島根原子力発電所第2号機 審査資料	
資料番号	NS2-補-032
提出年月日	2023年1月30日

工事計画に係る補足説明資料
(工事計画)

中国電力株式会社

サイトバンカ床ドレン配管改造について

図1 液体廃棄物処理系系統概要図

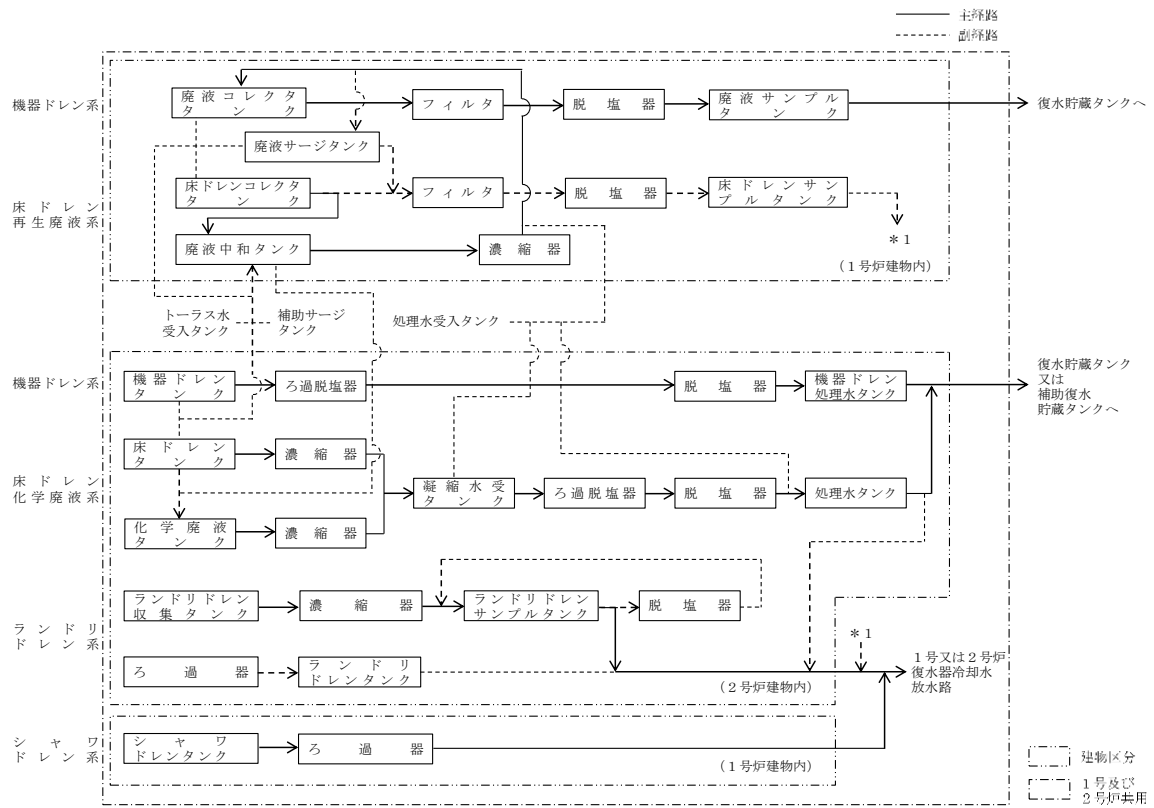
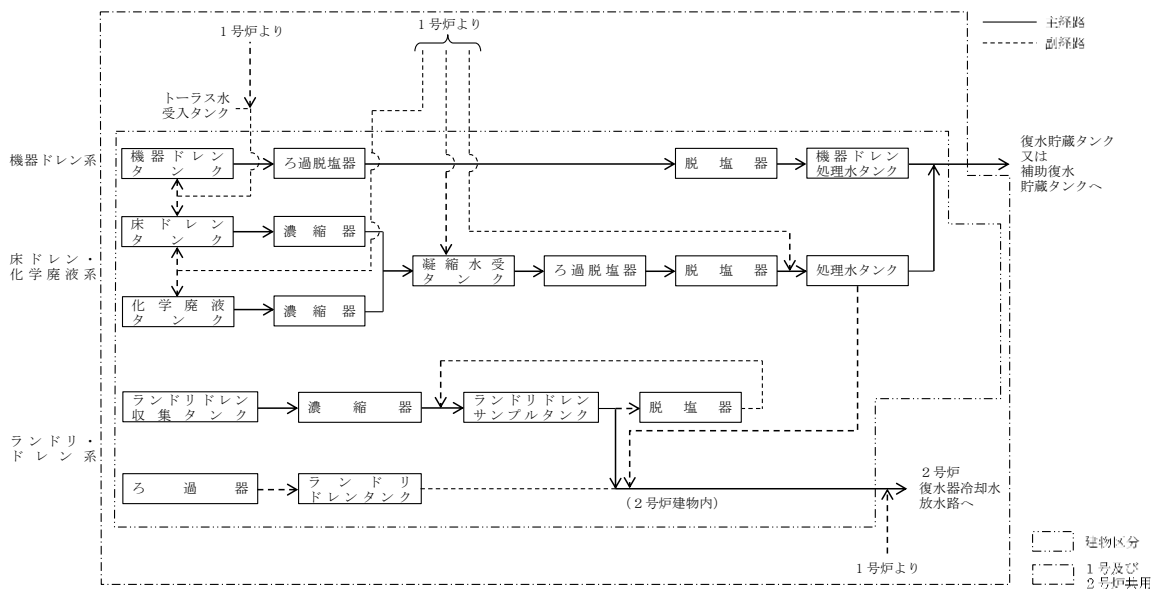
1号機及び2号機の液体廃棄物処理設備の運用の効率化を図るため、2号機と共用していた1号機の機器ドレン系、床ドレン再生廃液系、シャワドレン系について、2号機との共用を取止めるが、2号機の液体廃棄物処理設備は発生する液体廃棄物を適切に処理できる容量を有していることから、運用上の支障を生じない。

共用取止め後の2号機の液体廃棄物処理系系統図について、図1に示す。

1号機のシャワドレン系設備は,1号機のチラードレン及び1,2号機の管理区域退域時の手洗い時等に発生するシャワドレン廃液を処理する設備であり,これまで2号機と共用していたが,管理区域退域時の手洗い運用を既に廃止しており,今後,2号機からシャワドレン廃液は発生しないことから,1号機のシャワドレン系設備の共用を取止めることによる運用上の支障は生じない。

サイトバンカ床ドレン配管改造概要図

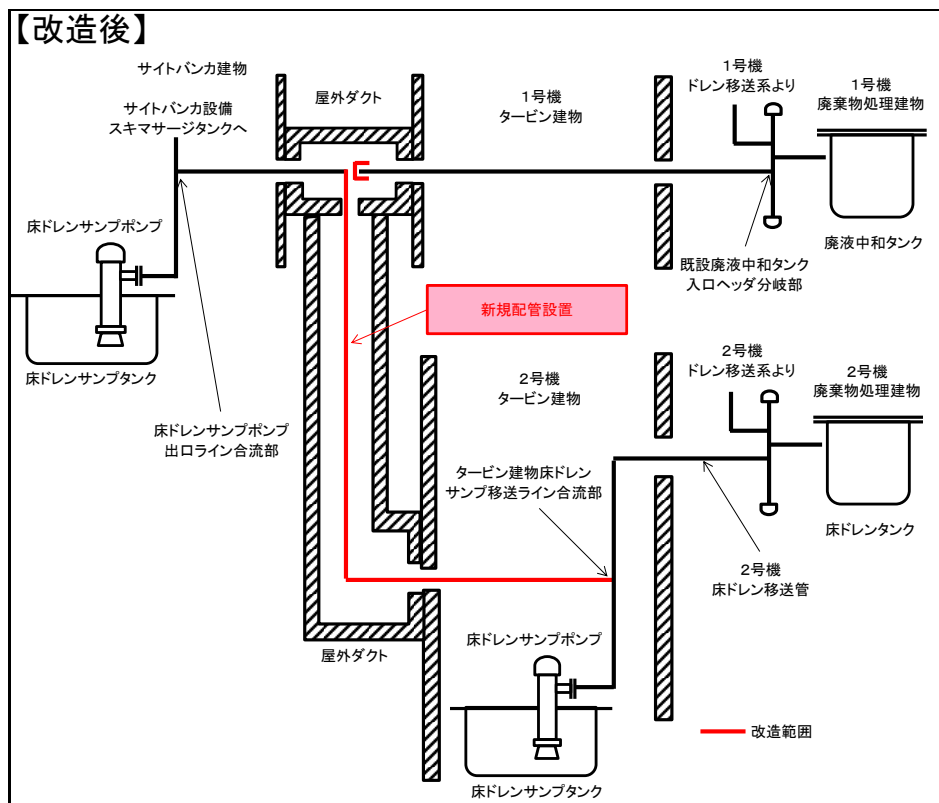
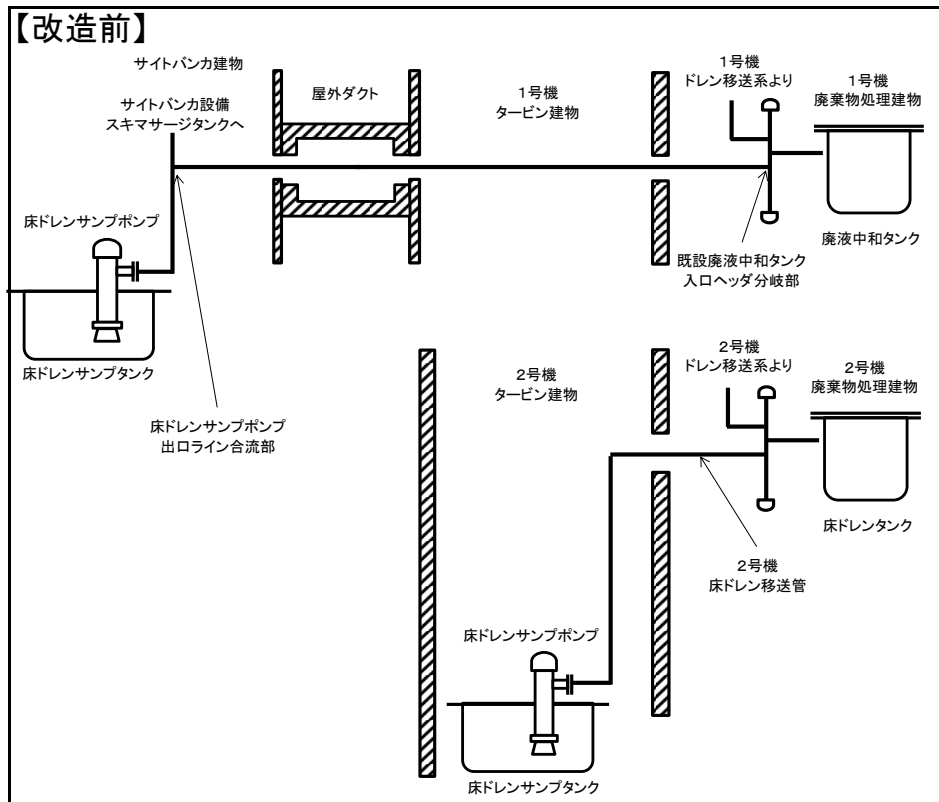
サイトバンカ建物で発生する床ドレンは、これまで1号機廃液中和タンクを移送先とし、1号機または2号機液体廃棄物処理系により処理を行ってきたが、移送先を再稼働プラントとなる2号機床ドレンタンクに変更するため配管の改造を行う。

具体的には、サイトバンカ設備床ドレンサンプポンプから1号機廃液中和タンク入口ヘッドまで屋外ダクトを通過して接続している配管を屋外ダクト内で切り離し、既設2号機床ドレン移送管に接続する新設配管に切替える改造を行う。改造前後の概要図を添付資料(1)に示し、該当する要目表を添付資料(2)に示す。
